PROCÉDURE DE MISE EN COMPATIBILITÉ N°1 DU PLU AVEC LA DÉCLARATION DE PROJET « LUGE 4 SAISONS »

Examen conjoint avec les PPA - 20/09/2023

SEPTEMBRE 2023

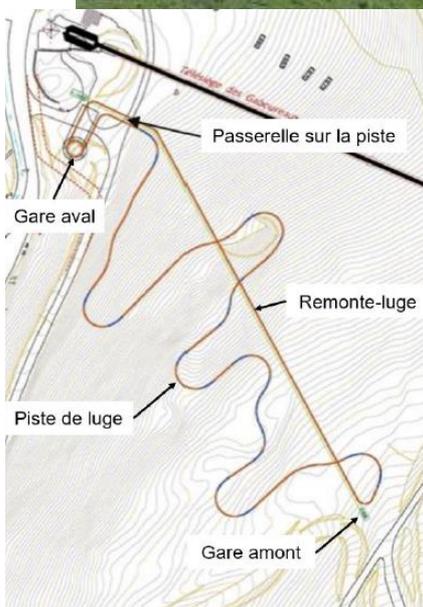
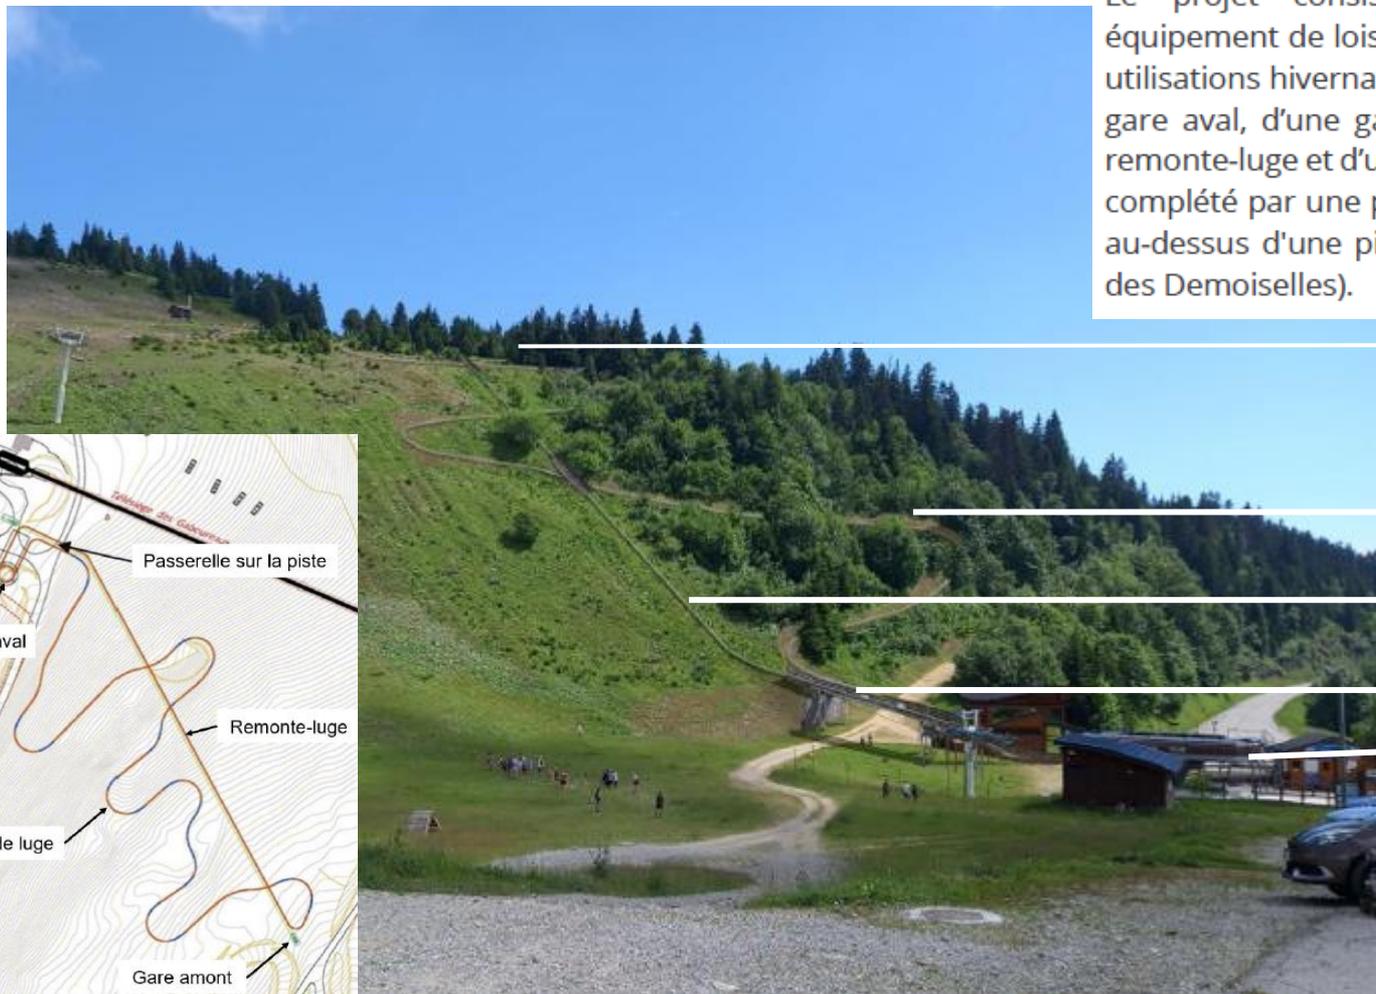
⇒ avis MRAe

« Redéfinir le contenu du projet de mise en compatibilité du PLU au regard des deux aires de stationnement et de stockage définies autour du projet »

=> Ces aires de stationnement et de stockage sont temporaires, pour les besoins du chantier : le projet ne comprend pas la création d'aires de stationnement pérennes.

La zone de projet au regard des parties boisées de la Cembraie de Chamrousse

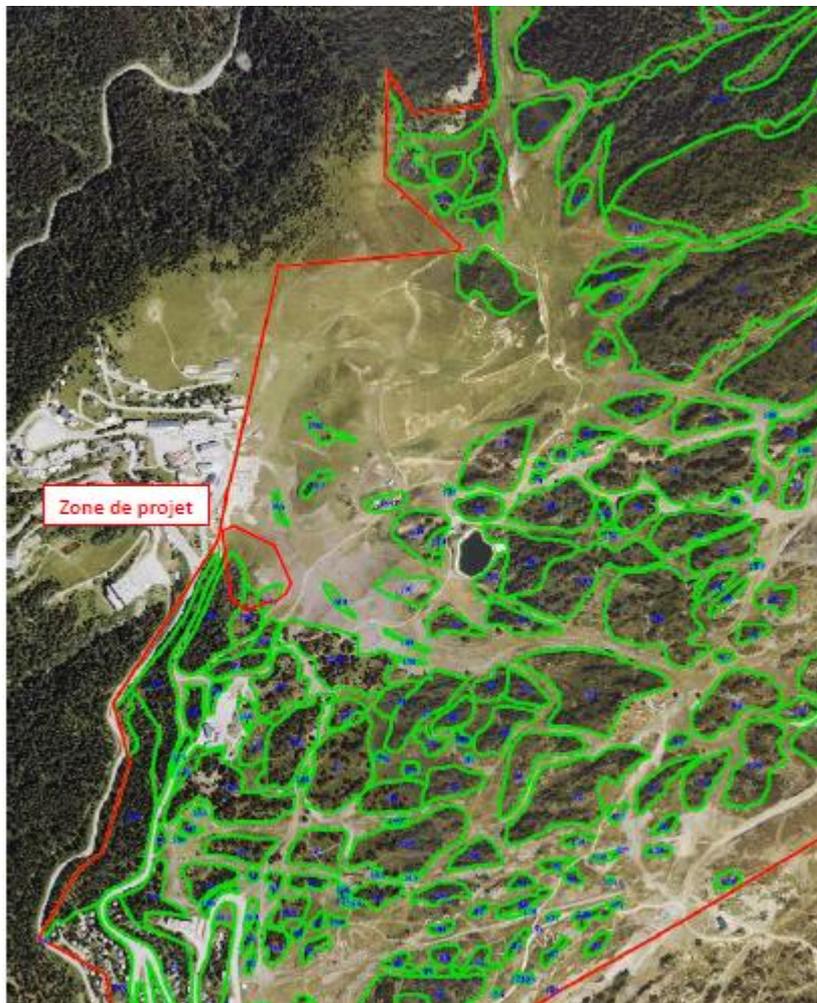
⇒ avis MRAe

« la collectivité n'explore pas la possibilité de renforcer cette mesure par leur classement en tant qu'arbres remarquables, et donc en tant qu'élément du patrimoine paysager à protéger en vertu de l'article L.151-19 du code de l'urbanisme »

La mesure a pour objectif d'éviter la destruction des espèces forestières les plus sensibles lors des opérations de défrichage. Elle concerne les pins cembro et pins à crochets, situés sur la partie haute du projet.

Ces derniers ont été **identifiés et marqués**. **Lors du défrichage, aucun de ces individus ne sera abattu**. Ainsi, les essences forestières les plus sensibles seront évitées.

INSERTION DU PROJET EN VUE ELOIGNEE EN EXPLOITATION DIURNE ESTIVALE

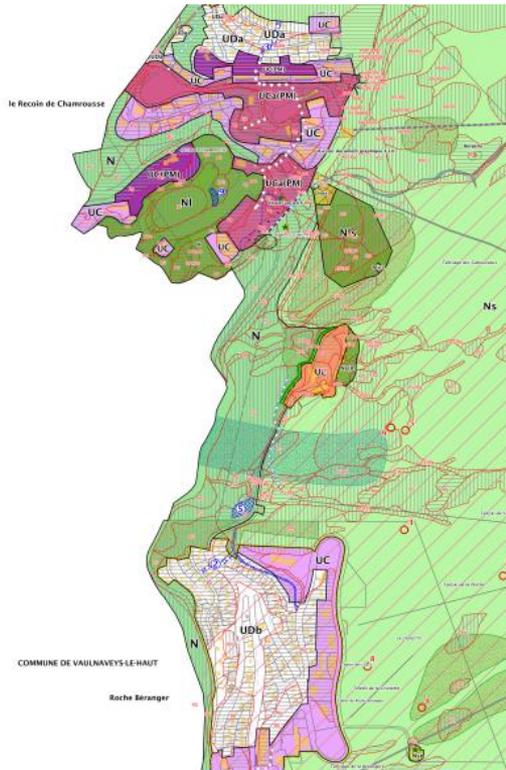
⇒ avis MRAe

« ré-évaluer le niveau d'impact résiduel retenu dans l'évaluation environnementale vis-à-vis du paysage et du patrimoine, et de renforcer les mesures ERC visant à favoriser l'intégration du projet dans son environnement »

- **Projet situé à proximité d'une zone urbanisée** et donc dans un contexte anthropique : résidences, route, parking, remontée mécanique, front de neige...
- La hauteur de la luge ne dépassant pas 1,25 mètre de hauteur, **les filets de sécurité ne seront pas nécessaires**. L'impact paysager en sera réduit.
- **Les terrassements, de faible ampleur, auront un effet modéré** (en particulier au niveau de la piste de montée) pendant et après travaux **avant le retour à une dynamique naturelle de la végétation** pour les sols laissés à nu.
- Le projet étant en partie situé une **zone boisée**, les effets paysagers du projet seront réduits.
- **Locaux techniques et gares seront habillés de manière à conserver une cohérence architecturale** avec les autres aménagements du secteur (une partie de la gare aval étant enterrée).

> La surface des STECAL N1st1 et N1st2 a évolué suite à l'avis de la CDPENAF (21 mars 2023)

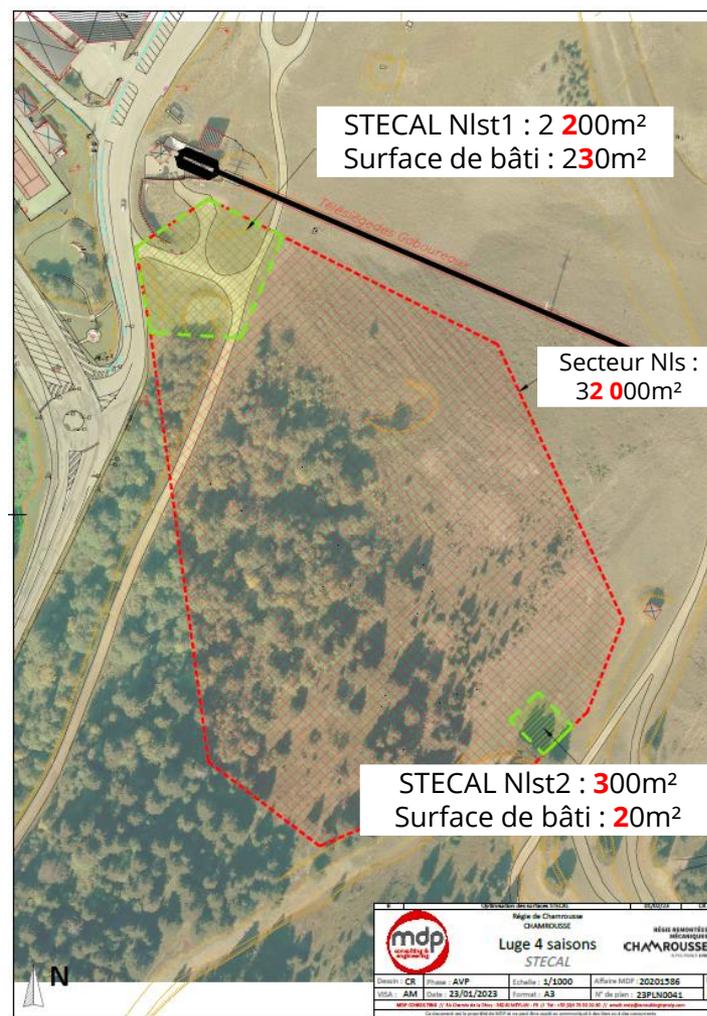
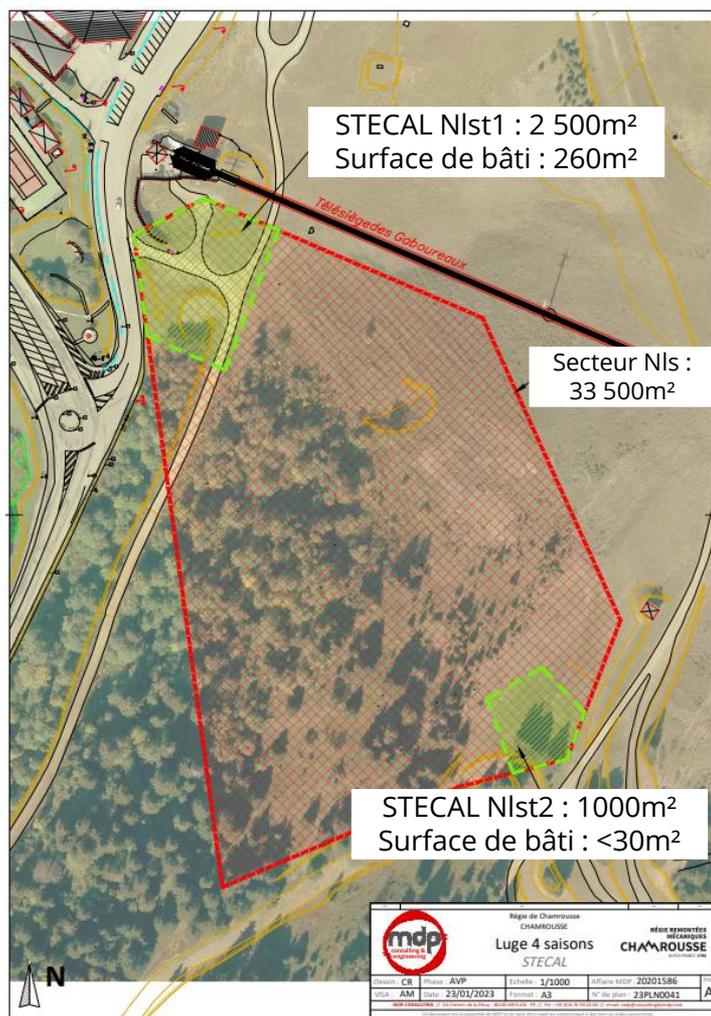
⇒ avis MRAe

« préciser, pour les deux Stecal créés, la règle applicable concernant la limite d'emprise au sol »

- **En secteur Nstl1**, les projets d'aménagement, de réfection et d'extension des bâtiments ~~existants~~ sont autorisés dans la limite de 230m² de surface de plancher maximum, dans la limite d'un CES maximum de 10%, à réaliser en une ou plusieurs fois à partir de la date d'approbation de la mise en compatibilité n°1.
- **En secteur Nstl1** la hauteur maximale des constructions **ne pourra dépasser 7,50 m.**

- **En secteur Nstl2**, les projets d'aménagement, de réfection et d'extension des bâtiments ~~existants~~ sont autorisés dans la limite de 20m² de surface de plancher maximum, dans la limite d'un CES maximum de 10%, à réaliser en une ou plusieurs fois à partir de la date d'approbation de la mise en compatibilité n°1.
- **En secteur Nstl2**, la hauteur maximale des constructions **ne pourra dépasser 3,50 m.**

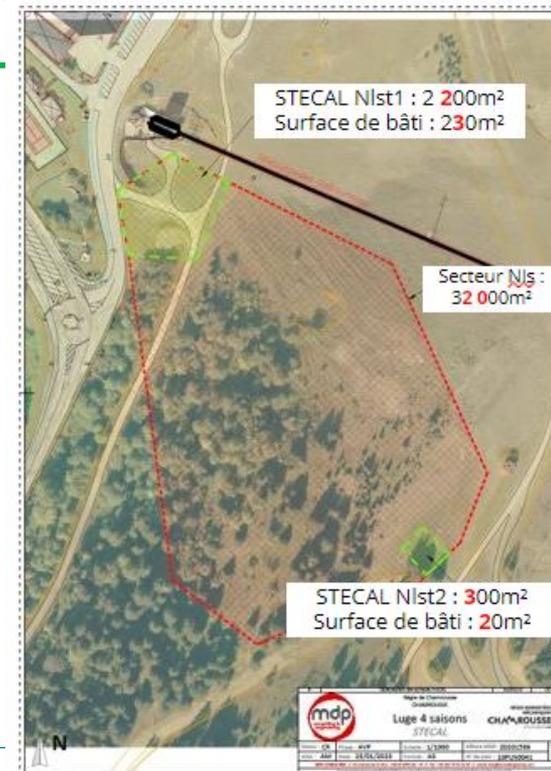
⇒ avis MRAe

« L'Autorité environnementale recommande de compléter l'évaluation environnementale par une présentation du bilan de consommation des espaces naturels, agricoles et forestiers du PLU et une analyse de la consommation future d'espaces naturels en intégrant le projet de luge quatre saisons et de présenter le cas échéant les mesures pour les réduire ou si besoin les compenser en faisant évoluer les dispositifs réglementaires du PLU. »

➔ **5 ha de consommation les 10 dernières années pour la mise en travaux des espaces de loisirs (Recoin) et retenues collinaires**
Moins d'1ha pour l'urbanisation par la création d'espaces bâtis (habitat principalement)

➔ **Impact de la création de la piste de luge 4 saisons pour la consommation à venir :**
Espaces récréatifs 2300 à 2500m²
Dont 250m² de consommation par le bâti
